(再) 弊社製トレーラのリコールに関するお知らせ

新明和工業株式会社

改善箇所説明図

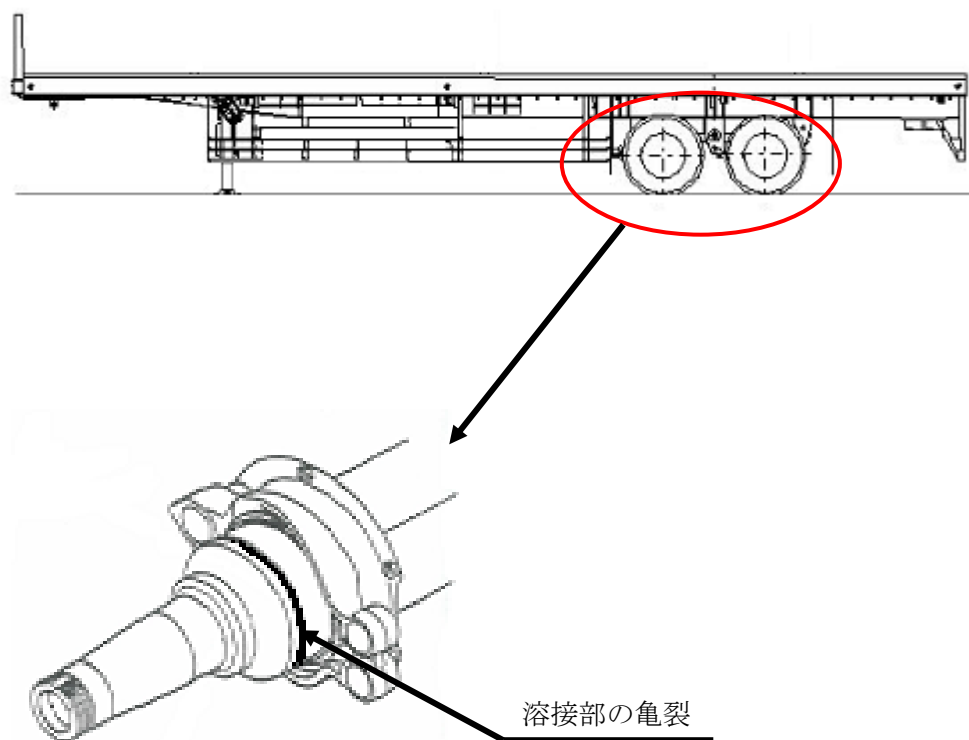
基準不適合発生箇所

《基準不適合箇所》

トレーラの車軸において、車軸を製作する自動溶接機の施工管理が不十分なため、一部の車両で溶接の溶け込み不足がある。
そのため、当該車軸に亀裂が発生する場合があります、そのままの状態で行くと、亀裂が進行し、最悪の場合、車軸が折損するおそれがある。

《改善内容》

全車両、当該車軸の溶接溶け込み状態を点検する。
点検により溶接の溶け込みが不十分なものは、新品と交換する。

《識別》

改善実施済車両には、車台番号打刻付近に対策済みNo. 4261 のステッカーを貼付する。
